Bebauungsplan Nr. 5 der Gemeinde Wensin

Abwägung über die bei der erneuten Beteiligung der Behörden und der sonstigen Träger öffentlicher Belange nach §§ 4a, 4 Abs. 2 sowie der öffentlichen Auslegung nach § 3 Abs. 2 BauGB eingegangenen Stellungnahmen

Stand: 16.03.2021

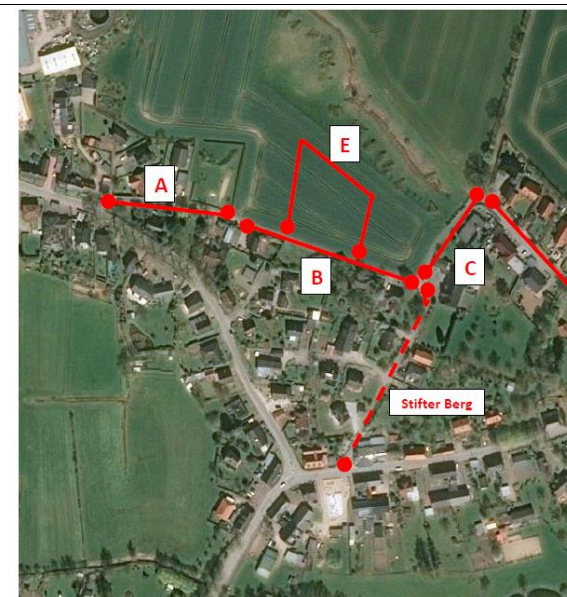
Abschnitt A, Westlicher Teil Eichenweg

100 Meter Länge von der Einmündung Straße „Mühlenberg“ bis Ostgrenze Spielplatz: einspurige Verkehrsführung ohne ausreichende Ausweichmöglichkeiten für Begegnungsverkehr, Fahrbahnbreite ca. 3,0 Meter, kein Parkstreifen, Fußwegbreite ca. 1,5 Meter ohne Bordstein

Abschnitt B, Teil Eichenweg ab Spielplatz in östliche Richtung; Planung gem. B-Plan Nr.5

150 Meter Länge: zweispurige Verkehrsführung, Fahrbahnbreite 5,0 Meter, Parkstreifenbreite 2,0 Meter, Fußwegbreite 1,0 Meter

Abschnitt C, Teil Eichenweg anschließend an B in nördliche Richtung; Planung gem. B-Plan Nr.5

100 Meter Länge: gemischte Verkehrsfläche, verkehrsberuhigter Bereich, Gesamtbreite 5,5 Meter

Abschnitt D, Teil Eichenweg anschließend an C in südöstliche Richtung zur „Segeberger Straße“

200 Meter Länge: zweispurige Verkehrsführung, Fahrbahnbreite ca. 4,8 Meter, Parkstreifenbreite 1,9 Meter, Fußwegbreite ca. 1,5 Meter ohne Bordsteine

Abschnitt E, Innere Erschließungsstraße/Ringstraße; Planung gem. B-Plan Nr.5

170 Meter Länge: gemischte Verkehrsfläche, verkehrsberuhigter Bereich, Gesamtbreite 5,5 Meter, analog zu Abschnitt C.

Zu I:
Kenntnisnahme. Die Stellungnahme ist nicht abwägungsrelevant.
